**Avis délibéré de la mission régionale d'autorité  
environnementale sur le parc photovoltaïque au sol  
porté par société DVP FR9 Pissenlit sur la commune de  
Bransat (03)**

**Avis n° 2026-ARA-AP-2034 N-13634**

**Avis délibéré le 10 avril 2026**

Illustration 3: Plan de masse du projet. Source : étude d'impact.

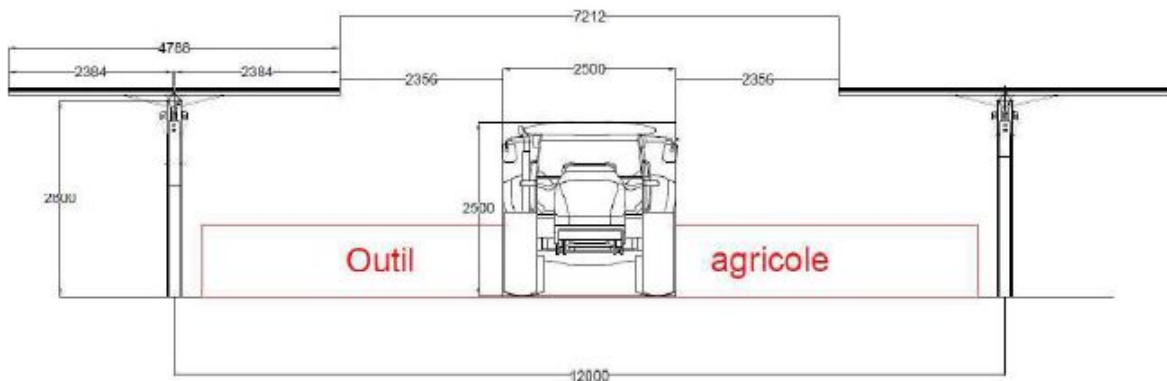
Le raccordement en souterrain de la centrale photovoltaïque au réseau électrique national n'est pas décrit précisément, ni son calendrier, ni les travaux éventuels concernant le poste source. Ses incidences environnementales ne font pas l'objet d'une analyse approfondie et la capacité réservée au titre du schéma régional de raccordement au réseau des énergies renouvelables 2025 (S3-REnR) n'est pas mentionnée<sup>3</sup>. Faisant partie du projet, ses caractéristiques et son tracé doivent être présentés et ses incidences évaluées de manière détaillée, ainsi que tous éventuels renforcements de poste de transformation et de lignes haute tension, et cela même s'ils relèvent d'une autre maîtrise d'ouvrage et d'un calendrier différent. Ce n'est pas le cas dans le dossier fourni, qui doit l'inclure dès ce stade.

**L'Autorité environnementale recommande de décrire précisément et d'inclure explicitement dans le périmètre du projet et donc de l'étude d'impact, le raccordement au réseau électrique, fonctionnellement lié au parc photovoltaïque, ainsi que le calendrier de raccordement envisageable en fonction des capacités réservées au titre des énergies renouvelables concernées des postes de Bayet et Sud-Allier, puis les éventuels renforcements du réseau électrique national associés nécessaires et de présenter leurs incidences et les mesures prises pour les éviter, les réduire et si besoin les compenser.**
